Expediente: **053180445870**  
 Radicado: **RE-01670-2026**  
 Sede: **SANTUARIO**  
 Dependencia: **Grupo Recurso Hídrico**  
 Tipo Documental: **RESOLUCIONES**  
 Fecha: **22/05/2026** Hora: **10:07:18** Folios: **25**

## RESOLUCION No.

### POR MEDIO DEL CUAL SE OTORGA UN PERMISO DE VERTIMIENTOS Y SE ADOPTAN OTRAS DISPOSICIONES

### Plano PTARD – Proyecto Entrecantos (Trupel).

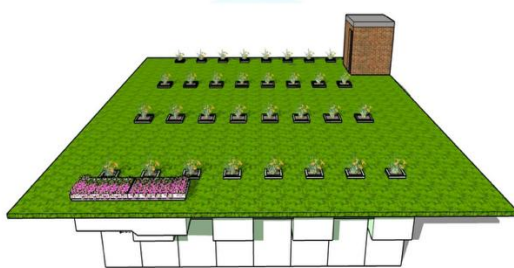
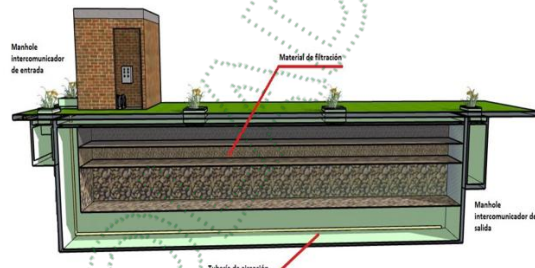
En el siguiente esquema se relaciona el plano de la PTARD con las unidades de tratamiento:

Se contempla un sistema colectivo de tratamiento de las aguas residuales domésticas conformado por: canal de entrada con canastilla de cribado y el sistema de tratamiento tipo SOSBA (Sistema de Oxidación en Suelo Biológico Activo), con descarga del efluente a la quebrada Sin Nombre.

**k) Observaciones de campo:**

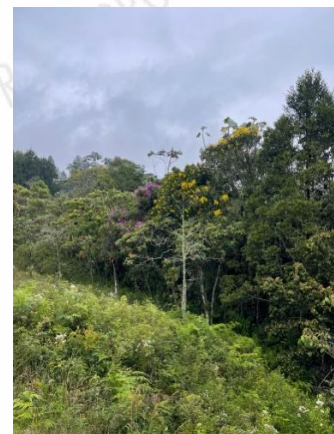
El día 18 de septiembre de 2025, se realizó visita al predio del proyecto Entrecantos (Trupel). Durante el recorrido se identificó el sitio donde estará ubicado el sistema de tratamiento, y se observó el lugar proyectado para la descarga en la fuente receptora del vertimiento. Debido a la pendiente del terreno se observó desde lejos la fuente hídrica (quebrada Sin Nombre) y se identificó que tiene buena oferta y calidad, condición que favorece la capacidad de asimilación del vertimiento proyecto.

Además, se identifica que el sitio proyectado para la construcción de la PTARD está conformado por varios individuos arbóreos. Se informa que para realizar el respectivo aprovechamiento deberá tramitar previamente ante la Corporación el permiso de aprovechamiento forestal.
